新竹縣政府工程查核代表照片表

工程名稱：竹林村忠喜聯絡道路改善工程

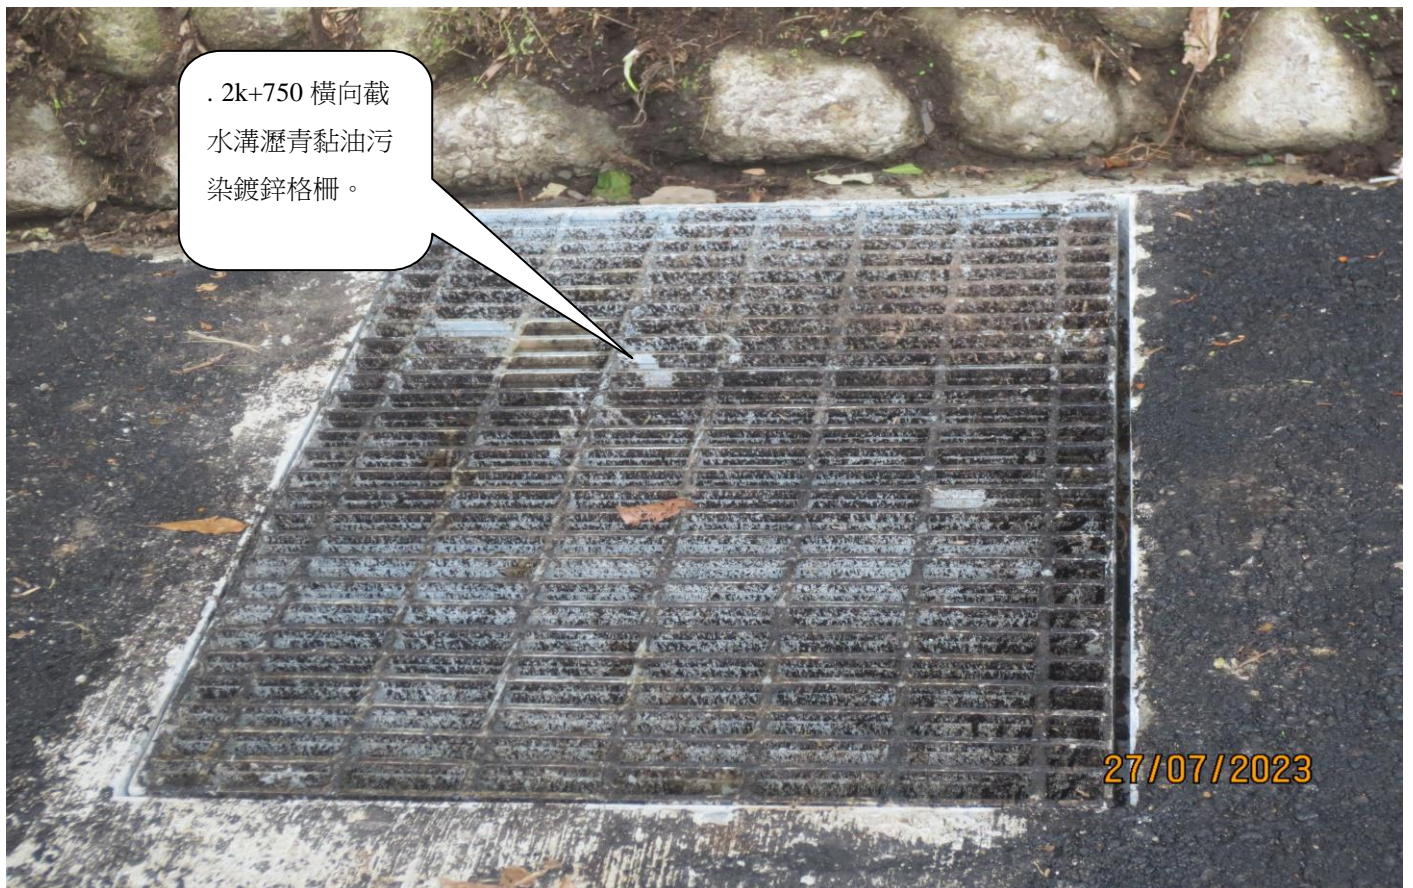
2k+590 路肩外廢棄瀝青渣料未運棄，影響環境。

. 2k+750 橫向截水溝瀝青黏油污染鍍鋅格柵。

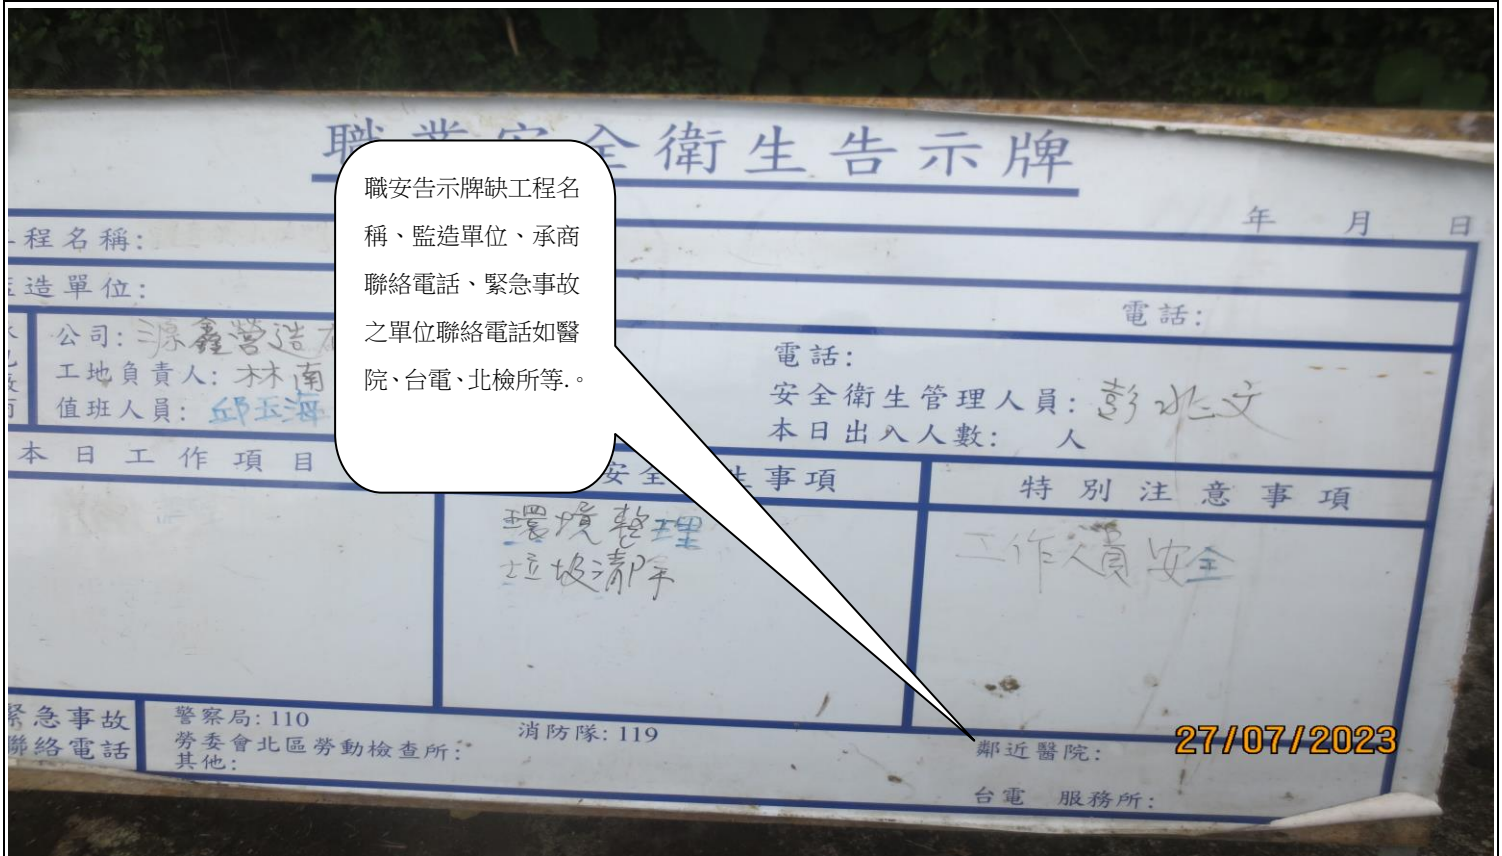
工程告示牌 QR code 未更新修正，工地主任專任工程人員未附行動電話。

職安告示牌缺工程名稱、監造單位、承商聯絡電話、緊急事故之單位聯絡電話如醫院、台電、北檢所等。
